PRÉFET DE LA RÉGION MIDI-PYRÉNÉES

« SOCIÉTÉ D'EXPLOITATION DES ÉTABLISSEMENTS MARCEL DELMAS »

Extension d'une carrière de roches massives

Commune de BALSAC (12)
Lieux-dits de « Lacau » et des « Coutals »

Schéma de la gestion des eaux de ruissellements sur site (extrait de l'étude d'impact)

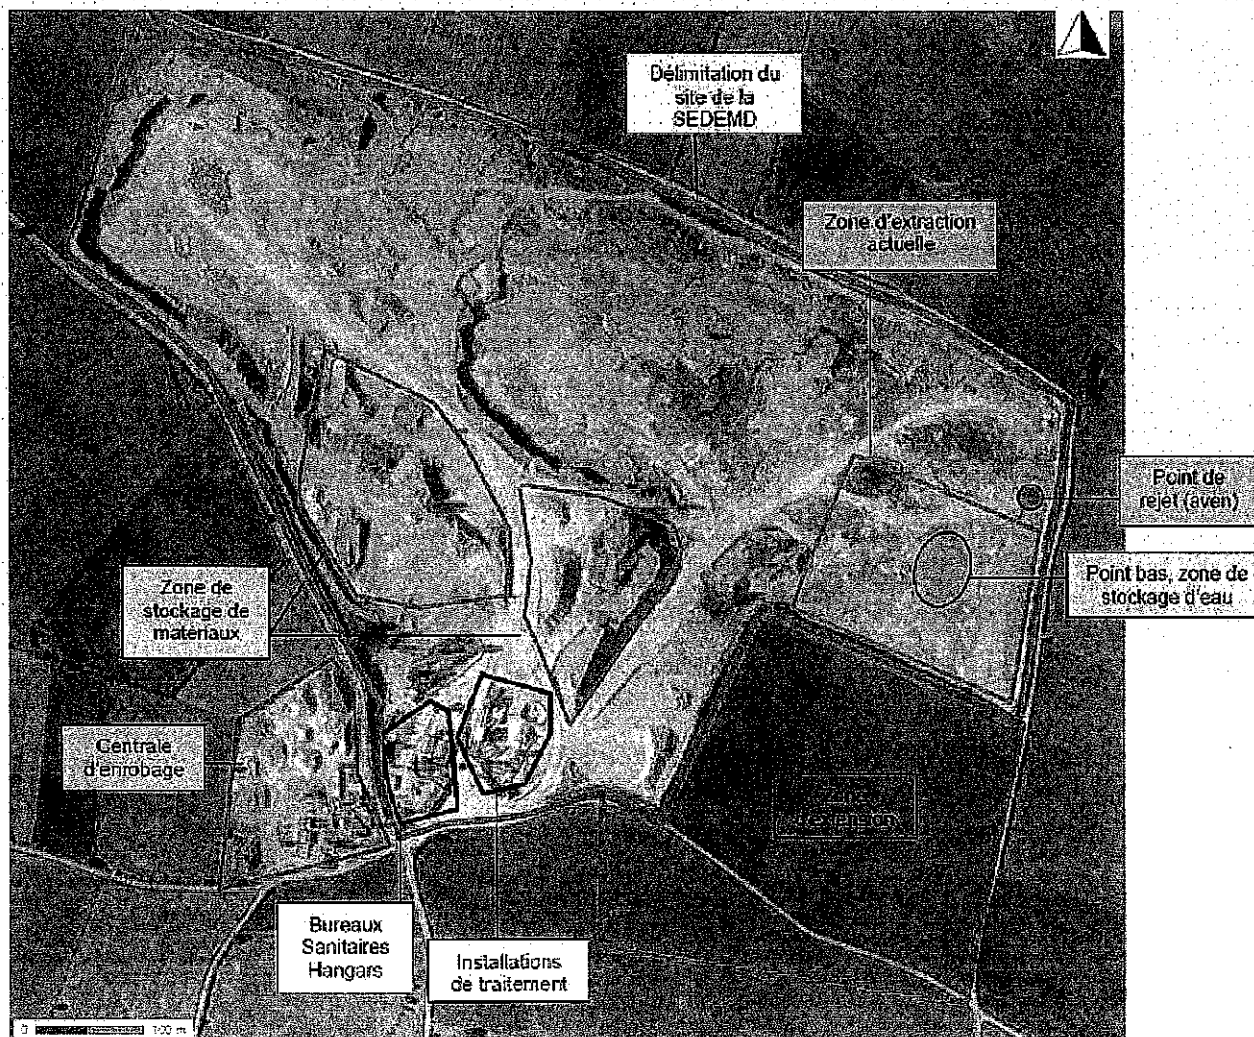
L'Autorité environnementale souligne la sensibilité du site vis à vis des eaux souterraines. Elle souhaiterait que des précisions soient apportées sur le protocole d'action envisagé en cas de pollution accidentelle en lien avec les gendarmeries, mairies, agriculteurs et la pisciculture située à l'aval du point de rejet (aven).
